PROJEKT IMPLEMENTACIJE INTEGRIRANOG
SUSTAVA ZEMLJIŠNE ADMINISTRACIJE

Naš broj: 2020-11440-NG

**Pojašnjenje br. 2 dokumentacije o nabavi radova rekonstrukcije
Jašionice u ZK odjel Općinskog građanskog suda u Zagrebu
br. MOJ/ILAS AF-A5.3/NCB/20/54**

Prilog 1: Prikaz AB pilota oko postojećeg zida:

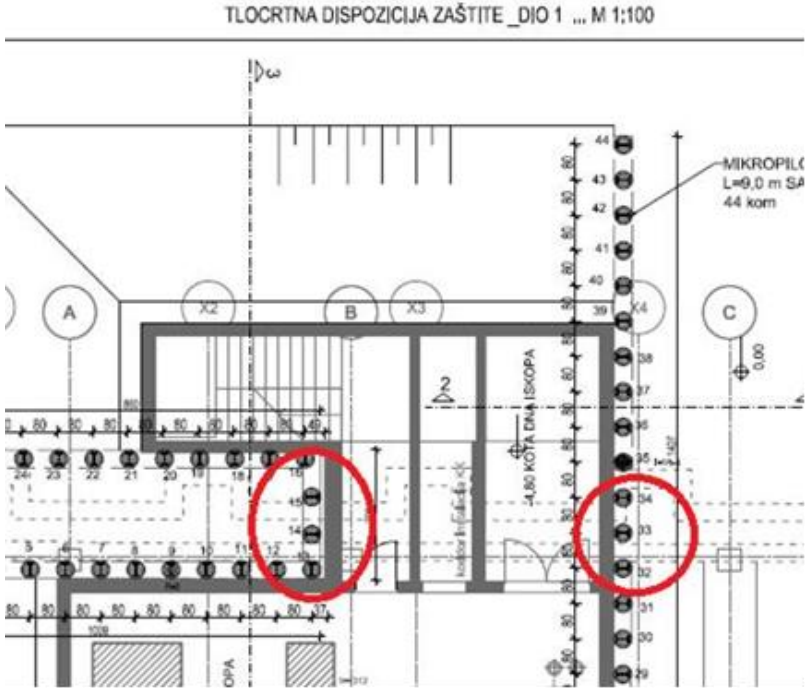
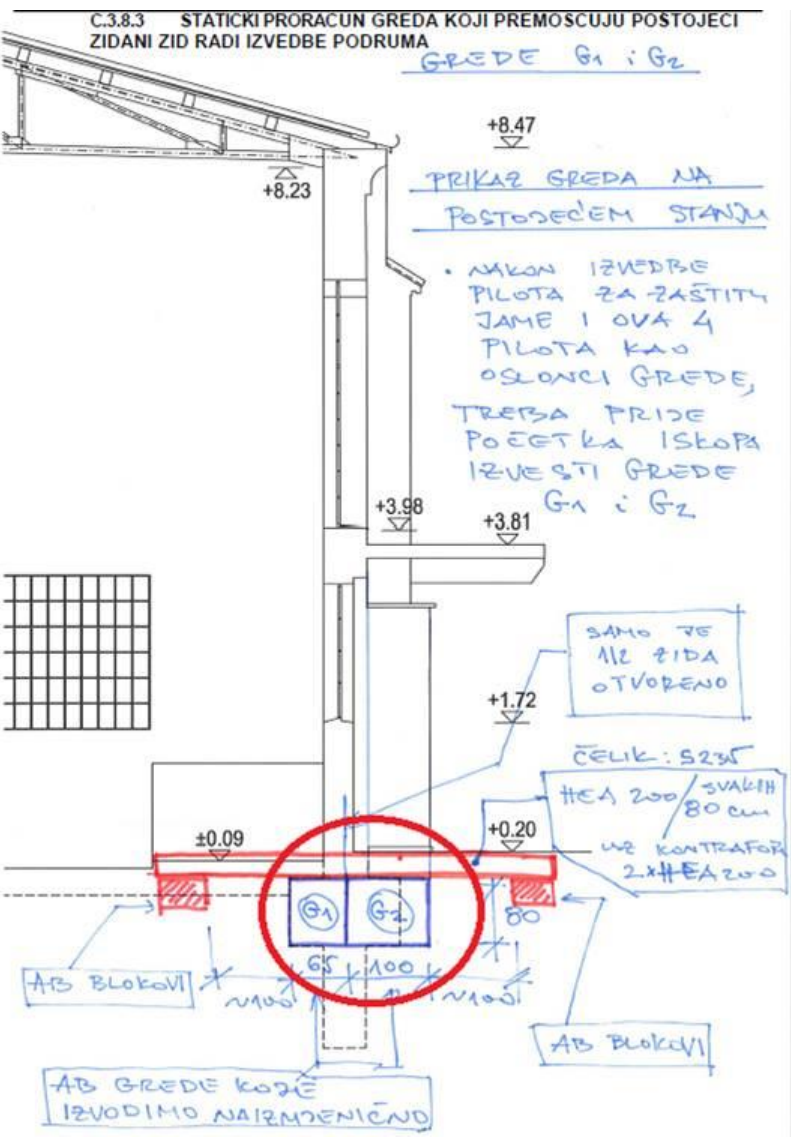
6.	<p>Molio bih dodatno pojašnjenje sljedećih pitanja: Zaštita građevinske jame-tehnologija izvođenja pilota (ugradnja IPE profila) ispod postojećih konstrukcija (označeno crvenim krugom na nacrtu ispod)</p> 	<p>Odgovor je da se ne buši kroz postojeću konstrukciju tj postojeće temelje. Kako je prikazano u Izvedbenom projektu, oznake 199i/2019. od 01.2020. godine, izrađenog od strane Grase Projekt doo, u nacrtu br. 2. AB piloti su su prilagođeni položajno oko postojećeg zida tj temelja. Točne pozicije pilota uz postojeći zid prilagoditi stanju na terenu.</p> <p>U prilogu 1 je prikaz pozicije AB pilota oko postojećeg zida prema gore navedenom Izvedbenom projektu.</p>

Br.	Pitanje	Odgovor
	<p>1) Tehnologija izvođenja greda G1 i G2 (označeno crvenim krugom na nacrtu ispod)</p>  <p>Na koji način izvesti bušeni pilot visine 9m koji je planiran ispod postojeće konstrukcije (postojeći temelji)? Buši li se kroz konstrukciju?</p>
